Procès-verbal de contrôle d'une installation électrique en BT et TBT

Date inspection: 30/10/2024 **Inspecteur:** David Volont **Mentor:** **Installateur:** NA
Étiquette d'identification: 1er étage **N° TVA:-** **Référence client:**
 Marque et type d'appareil de mesure: **Numéro de serie:** 19370732
 Metrel Eurotest ET61557
Date rapport: 30/10/2024

Visite de contrôle d'une installation domestique selon (AR 08/09/2019) - RGIE Livre 1 - 6.5. et 4.2.4.3.

Image du tableau de repartition et de manoeuvre:

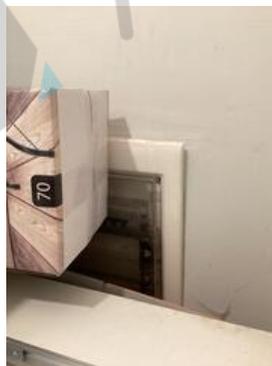
I5.01 Le tableau de distribution n'est pas aisément accessible. (Livre 1 Sous-section 5.3.5.1.C.)
